云浮市中心城区六都组团东北片区 控制性详细规划（修改）

二、调整内容

土地利用规划图 修改前

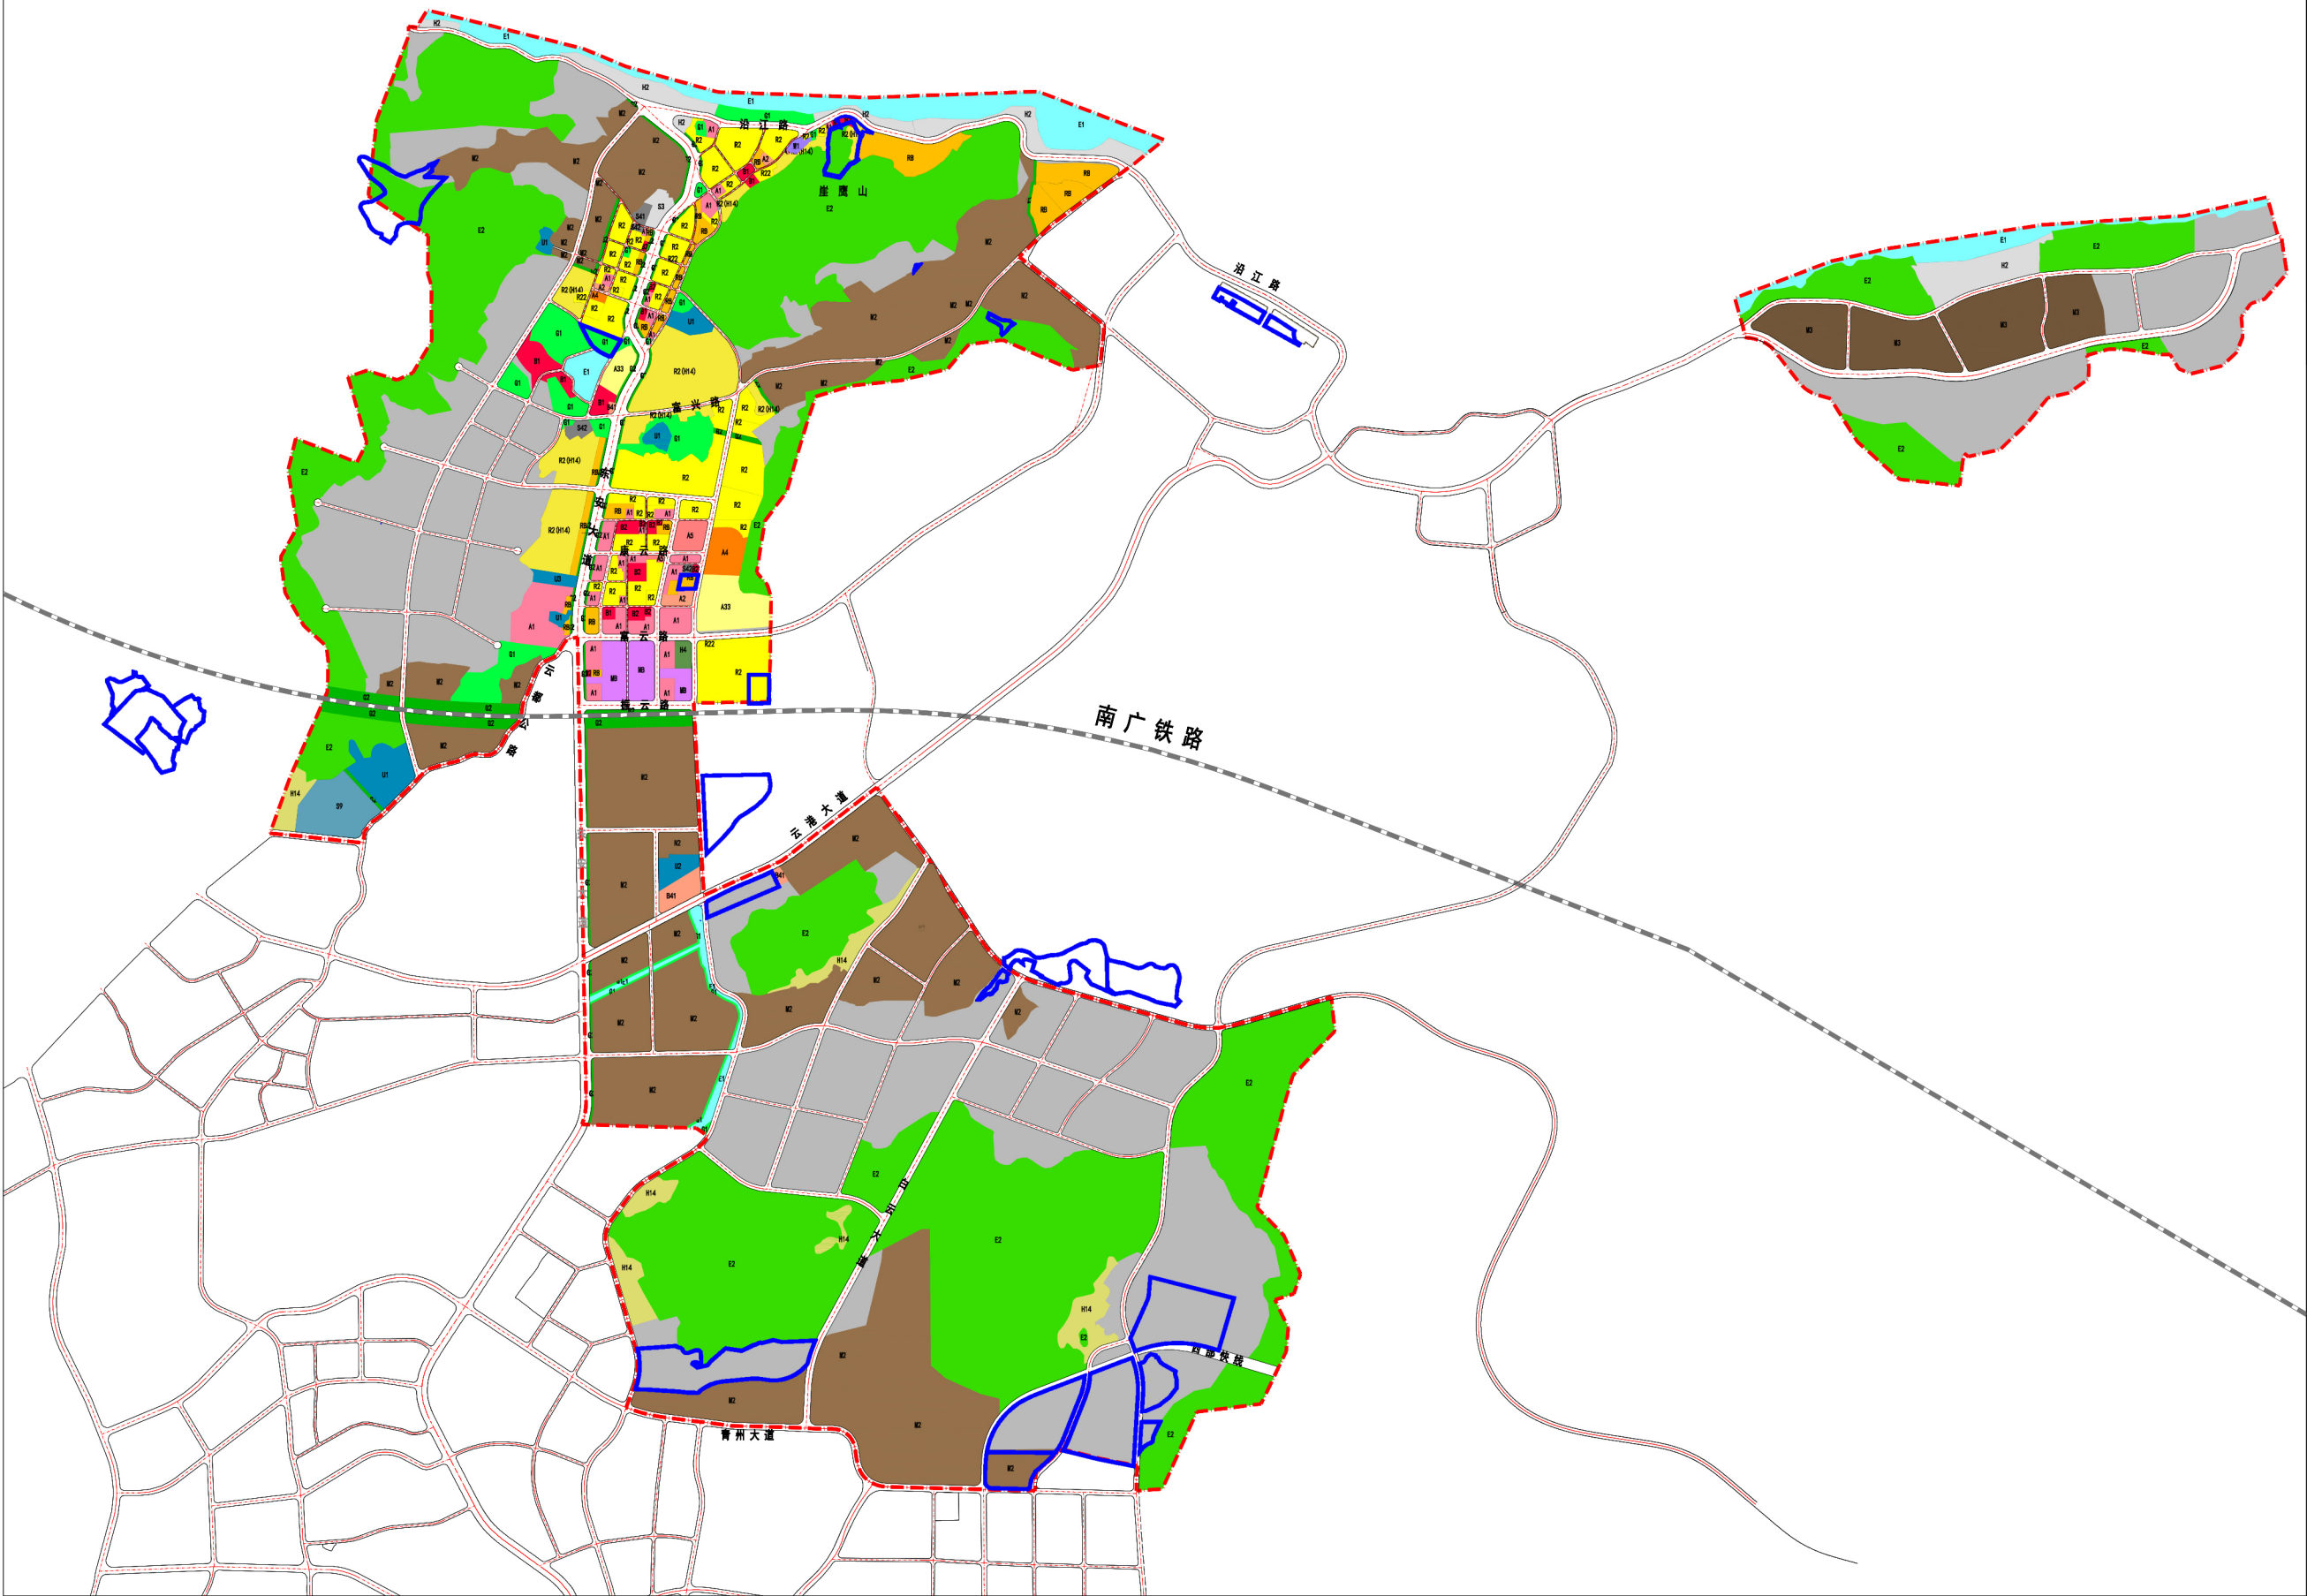
2.1 对接现状情况，技术修正用地界线和道路线型

根据现状权属界线对用地边界进行修正，将 LDC-03-28 和 LDC-03-29 部分远景发展用地调整为二类工业用地（M2），并纳入到 LDC-03-25。修正后的 LDC-03-25（二类工业用地 M2）新增面积 0.03hm²。

本次调整将 LDC-04-38（公园绿地 G1）调整为商务用地（B2），涉及调整面积为 1.23hm²。

为确保修改前后总公园绿地面积不变，调整的公园绿地占补到 LDC-09-10（二类居住用地）内，其新用地编码为 LDC-09-10（1）。

调整将 LDC-08-30 部分行政办公用地（A1）、LDC-08-31 部分社会停车场用地（S42）、LDC-08-32 部分商务用地（B2）和 LDC-08-33

部分商住用地（RB）的部分用地调整为文化设施用地（A2），涉及调整面积 0.5hm²，调整后用地编码为 LDC-08-33(1)。调整后的 LDC-08-30（行政办公用地 A1）和 LDC-08-31（社会停车场用地 S42）在调整范围内面积平衡，调整前后面积保持不变。

本次调整将非建设用地、LDC-10-09 部分远景发展用地和 LDC-10-17 部分远景发展用地调整为二类工业用地（M2），调整后新的用地编码分别为 LDC-10-33、LDC-10-09(1)、LDC-10-17(1)、LDC-10-34、LDC-10-35，涉及总调整面积为 19.84 hm²。

因此，本次调整将 LDC-11-16 部分远景发展用地，LDC-12-11 部

分远景发展用地，LDC-12-19 远景发展用地、LDC-12-20 远景发展用地、LDC-12-21 部分远景发展用地调整为二类、三类工业用地（M2、M3），调整后用地编码分别为 LDC-11-17(1)、LDC-12-11(1)、LDC-12-19、LDC-12-20、LDC-12-21(1)、LDC-12-21(2)，涉及修改后总面积为 48.6 hm^2 。

调整将 LDC-12-23 二类工业用地(M2)调整为三类工业用地(M3)，涉及调整面积为 4.46 hm^2 。（备注：其中，修改后 0.31 公顷用地并入 LDC-12-19 中，则 LDC-12-23 地块面积为 4.15 hm^2 。）

因此，本次调整将部分远景发展用地、LDC-01-04 部分农林用地（E2）、控规外非建设用地一并调整为二类工业用地（M2），调整后与 LDC-01-09 的部分二类工业用地（M2）合并为新的用地管控，用地编码为 LDC-01-09(1)，涉及总调整面积 7.6 hm^2 。

调整将非建设用地调整为三类工业用地（M3），调整后用地编码为 LDC-07-36、LDC-07-37，涉及总调整面积为 3.28hm²。

调整将非建设用地调整为三类工业用地，调整后用地编码为 LDC-07-34 和 LDC-07-35，涉及总调整面积为 7.87hm²。

本次调整将 LDC-03-32 部分农林用地（E2）调整为二类工业用地（M2），涉及调整面积为 0.4hm²。根据征收用地界线，调整后的用地与 LDC-03-31 部分二类工业用地（M2）合并为新的用地，用地编码为

调整将非建设用地调整为商住用地(RB)，涉及调整面积 2.02hm²，调整后新增用地编码分别为 LDC-03-44、LDC-03-45。

本次调整将 LDC-03-03（商务用地 B2）、LDC-03-04 部分商业用地（B1）、LDC-03-05（村庄居住用地 R2H14）、LDC-03-06 部分行政办公用地（A1）、LDC-03-07 部分商住用地（RB）、LDC-03-08 部分农林用地（E2）调整为二类居住用地（R2），调整后新的用地编码为 LDC-03-05(1)，涉及调整面积为 2.94hm²。调整后的行政办公用地在调整范围内面积平衡。
